工程指示 / 要求簡箋 ENGINEER INSTRUCTIONS(E.I.)

工程指示編號:	EI- 5946	修改版本:	E
	HK- 1485 / 23		
工程編號:	J 859	工程名稱:	啟德6551
收件人:	生統	發件人:	nero
工程項目:	預製窗 - 廠用鋁板(背板+偏林箱)	日期:	04/07/2023

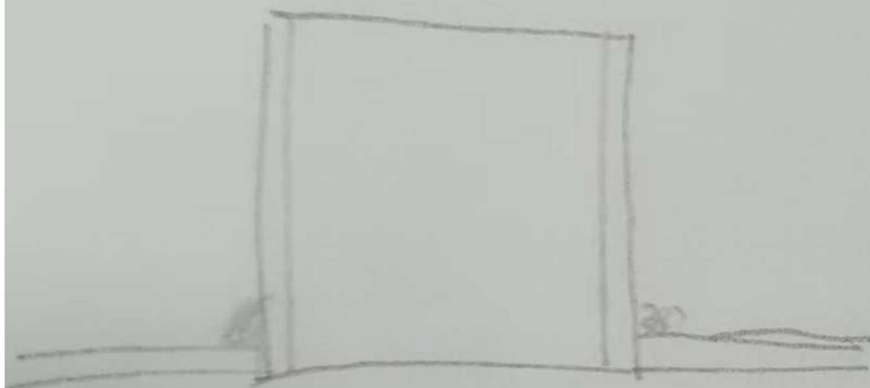
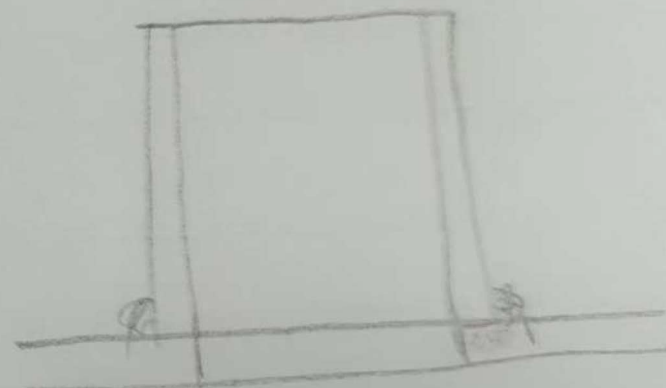
原做法: 圓筒穿板

改为
→

工廠建議之新做法: 圓筒不穿板

內容: 現確認偏林箱按廠建議做法, 即圓筒不穿板。 大貨請按此做法生產加工。 *偏林箱採用圓筒不穿板之做法 *需周圍全焊, 後再打防水膠密封 **鋁板顏色: UCT549706XL-3 ***座數排產優先次序: 5, 6座(優先) → 1, 2, 3座(其次) → 7, 8, 9座(最後)
完成上列要求日期: 15/07/2023

客人確認採用圓筒不穿板之做法
